改善箇所説明図①

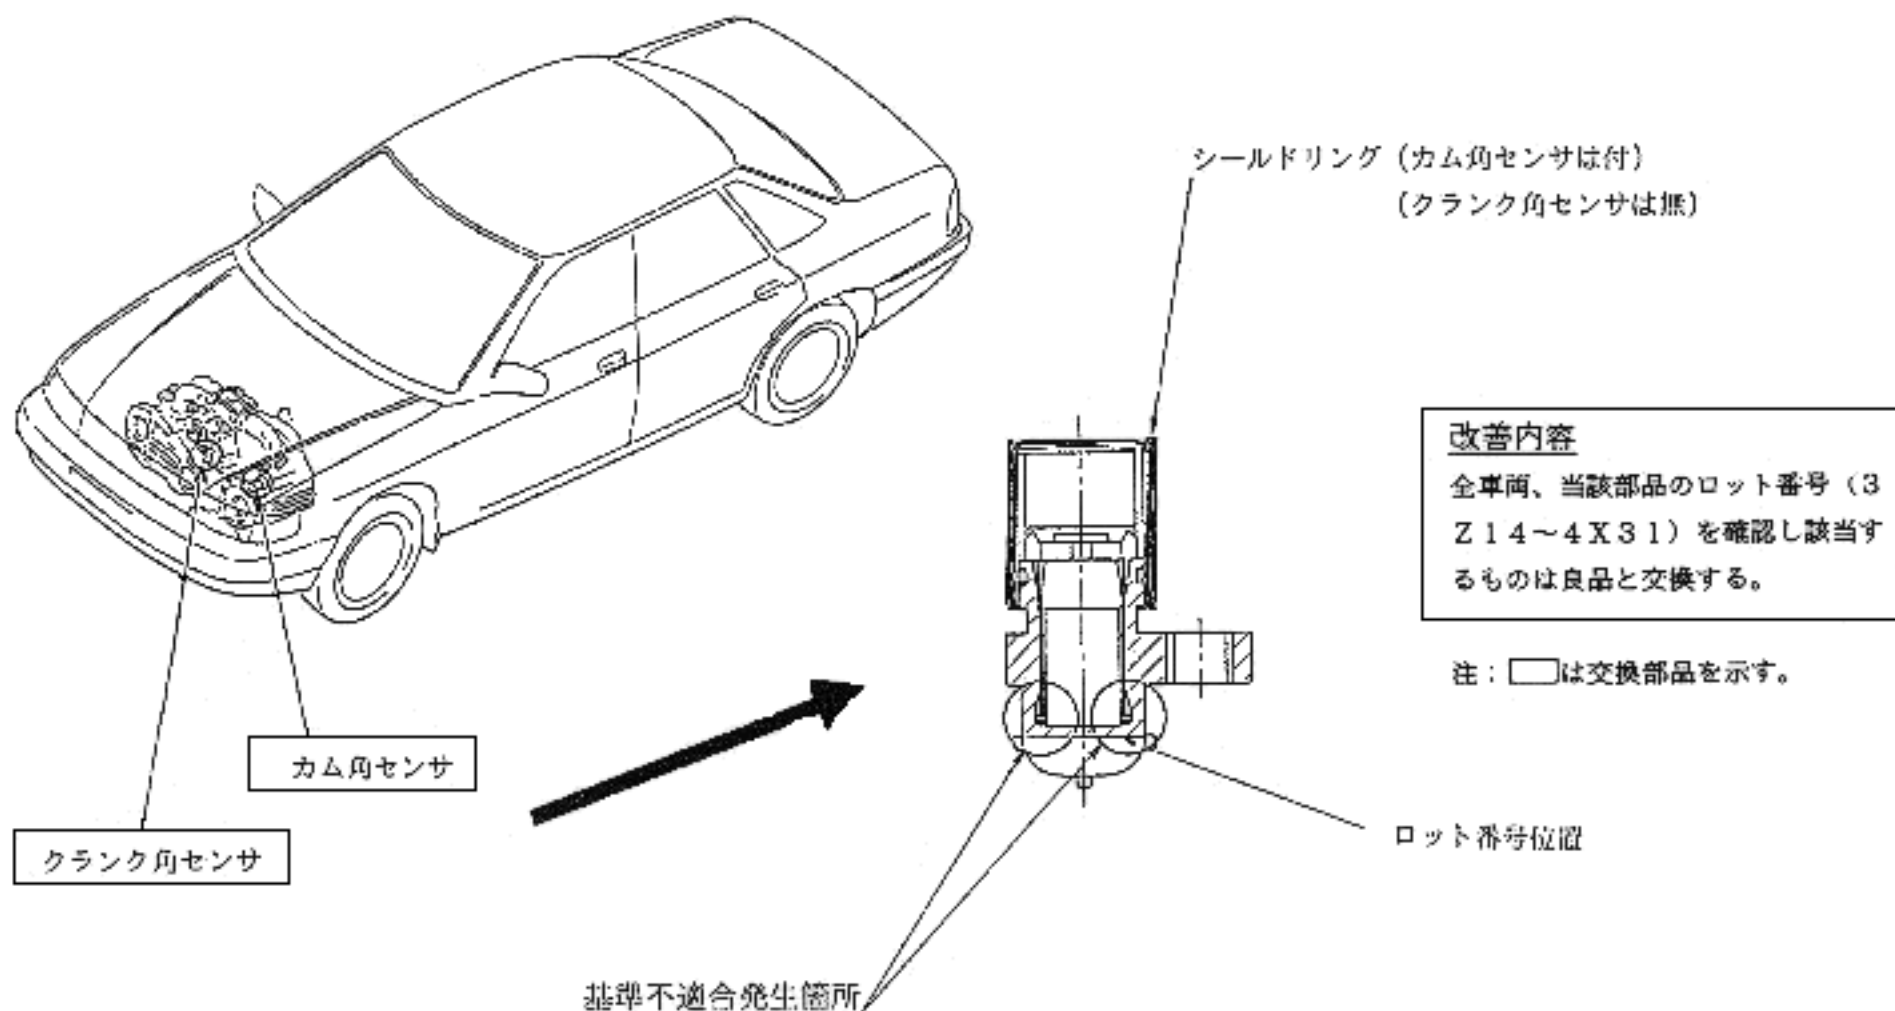
原動機に取付けられているカム角センサ及びクランク角センサに製造不良のものが、そのままの状態で使用を続けると、当該センサ内部で接触不良となって正常な信号を発信しなくなり、最悪の場合、アイドリング時等に原動機が停止し、再始動できなくなるおそれがある。
